AUSBAUQUERSCHNITT BEREICH B 292

EINFÄDELUNGSTREIFEN von Daisbach nach Waibstadt STATION 0 + 325.000 (ACHSE 400)

Straßenbauverwaltung Baden-Württemberg Straße: B 292 Nächster Ort: Sinsheim		Unterlage 6 Blatt 1a	
AUSBAU DER B 292 PLANFREIER ANSCHLUSS DER K 4281 BEI SINSHEIM PLANFESTSTELLUNG Deckblatt zu Unterlage 6 Blatt Nr. 1		bearbeitet	Datum
		geprüft	Name
		AUSBAUQUERSCHNITT B 292 EINFÄDELUNGSSTR. STATION 0+325 ACHSE 400 Maßstab 1 : 50	
Aufgestellt: Karlsruhe, den 28.11.2013 Regierungspräsidium Karlsruhe Abt. 4 Straßenwesen und Verkehr Ref. 44 Straßenplanung gez. Barth, OBR

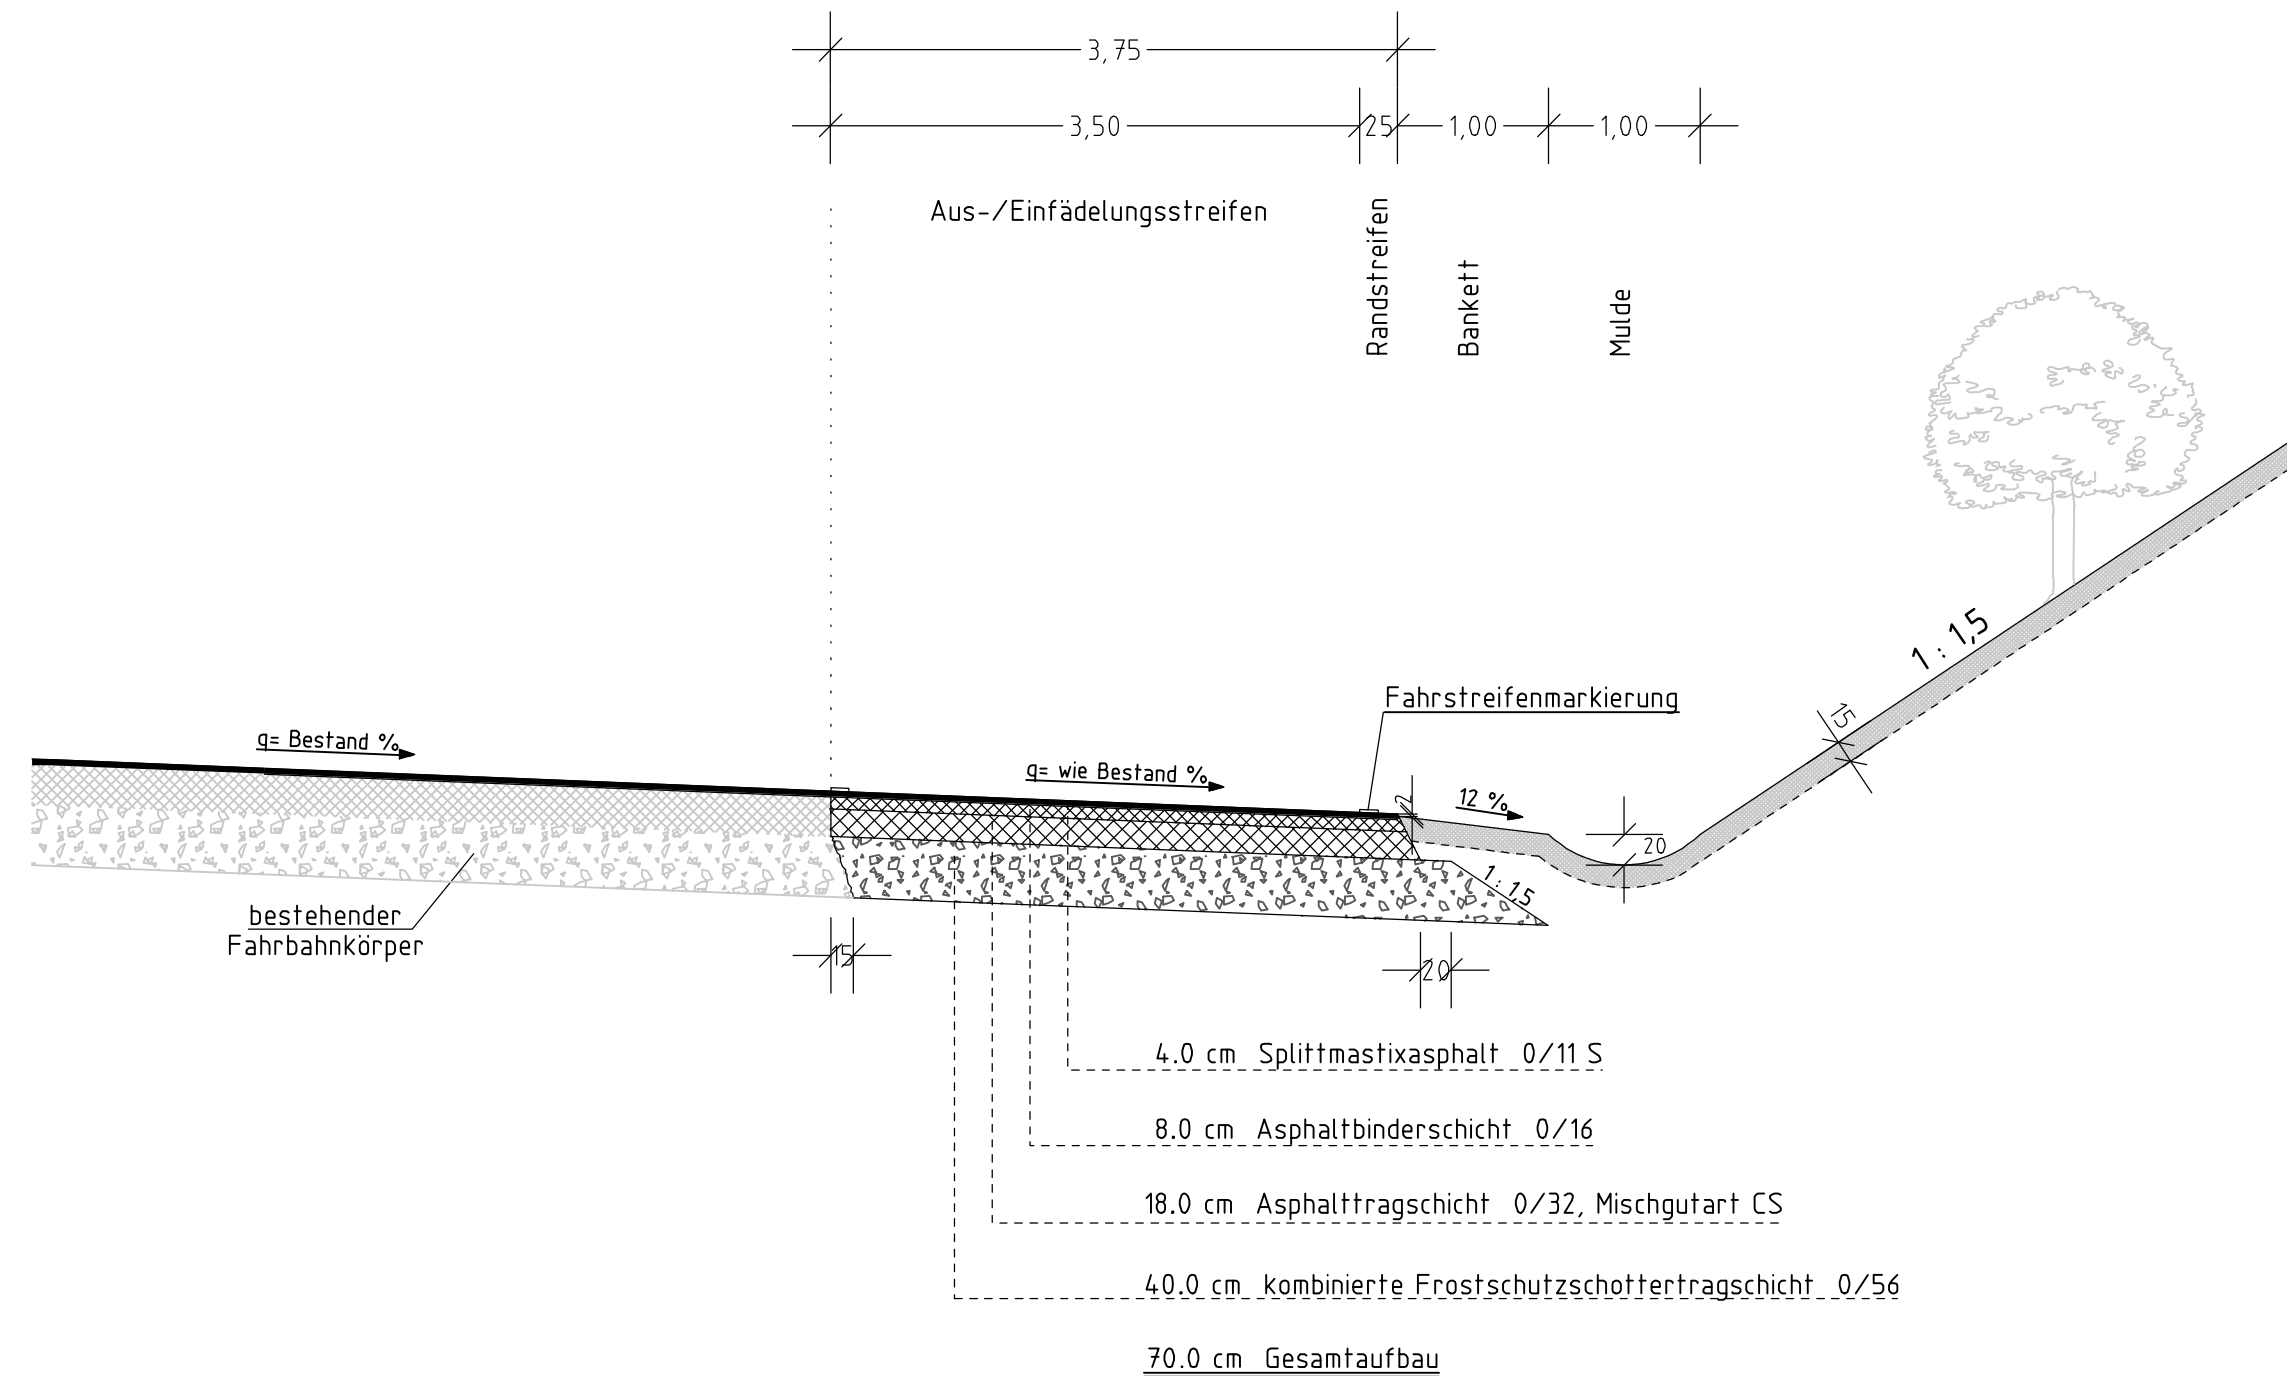
Nr.	Art der Änderung	Datum	Name
a	Änderung Entwässerungskonzept, Anpassung Knotenpunkt, G+R neben K4281 entfällt	28.11.2013	CB
